Dotyczy: Przebudowa i rozbudowa oczyszczalni Ścieków w Strykowie – Pytania i odpowiedzi – część 2.

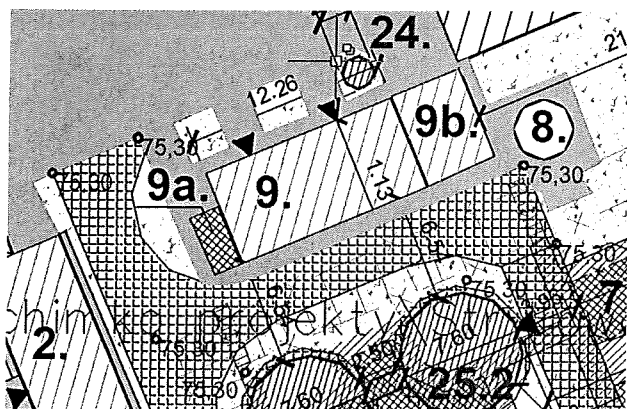
Na PZT wpisano – obiekt 9A – do rozbiórki a brak go na planie, jest natomiast obiekt 9B – bez określenia „przeznaczenia” – modernizacja, przebudowa, rozbiórka?

Obiekt 9a przeznaczony jest do rozbiórki, obiekt 9b przeznaczony jest do pozostawienia.

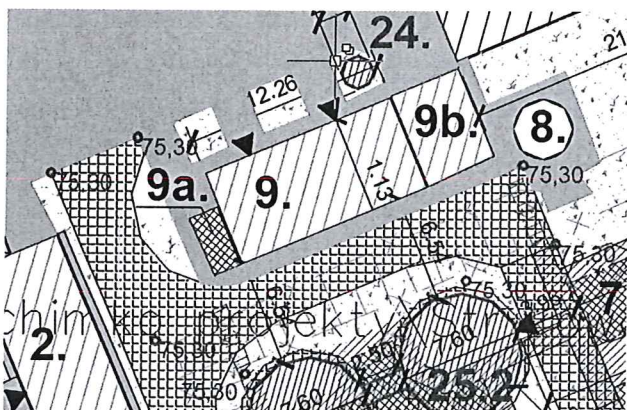
W opisie w Dokumentacji Projektowej Zamawiający wskazał obiekty istniejące do rozbiórki, w tym ob. 9a Wiata.

Na rysunkach projektu zagospodarowania terenu przylegające do obiektu 9 dwa obiekty oznaczone są identycznie, tj. 9b?

Który zatem z nich to obiekt 9a przeznaczony do rozbiórki? Czy jest to ten żółty namiot do którego odprowadzany jest odwodniony osad z pomieszczenia odwadniania osadów z obiektu 9?

Zwracamy się z prośbą o jednoznaczne określenie przez Zamawiającego, który obiekt jest obiektem 9a przeznaczonym do rozbiórki.

Jednocześnie zwracamy uwagę na to, że rysunki elewacji obiektu 9 uwzględniają oba przyległe aktualnie do obiektu 9 obiekty oznaczone na PZT jako 9b.

Czy zatem oba te obiekty pozostają bez zmian? Czy któryś z tych obiektów jest obiektem nowym? Czy może oba obiekty są nowe?

Zamawiający udostępnia w formie załącznika zaktualizowany rysunek elewacji budynku dmuchaw PT-A-9.

Obiekt 9a przeznaczony jest do rozbiórki, obiekt 9b przeznaczony jest do pozostawienia.

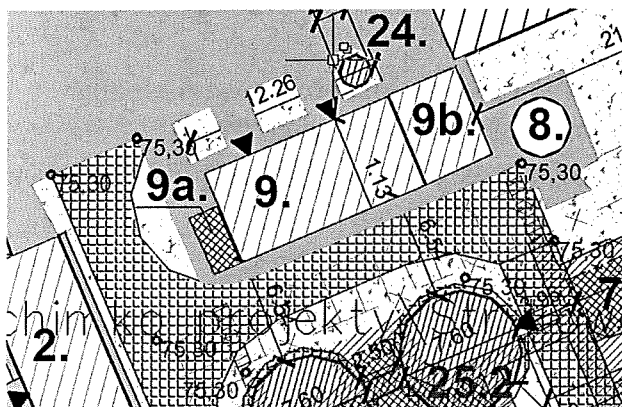
Prosimy o potwierdzenie, iż zgodnie z opisem PZT (str.9) rozbiórce podlega ob.9a wiaty techniczna o powierzchni 27,61 m², natomiast pozostawia się ob.9b boks techniczny o powierzchni 7,65 m².

Obiekt 9a przeznaczony jest do rozbiórki, obiekt 9b przeznaczony jest do pozostawienia.

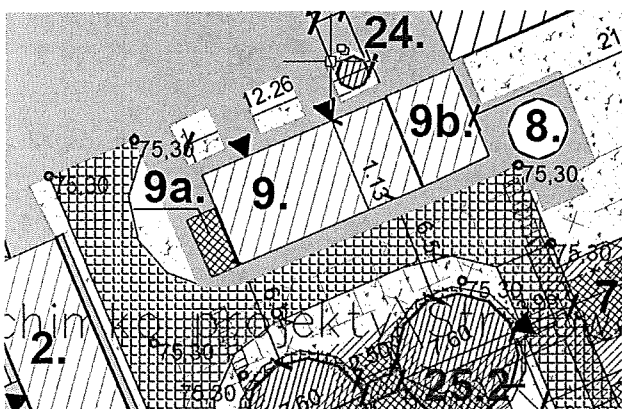
Prosimy o wskazanie lokalizacji ob.9a wiaty przeznaczonej do rozbiórki.
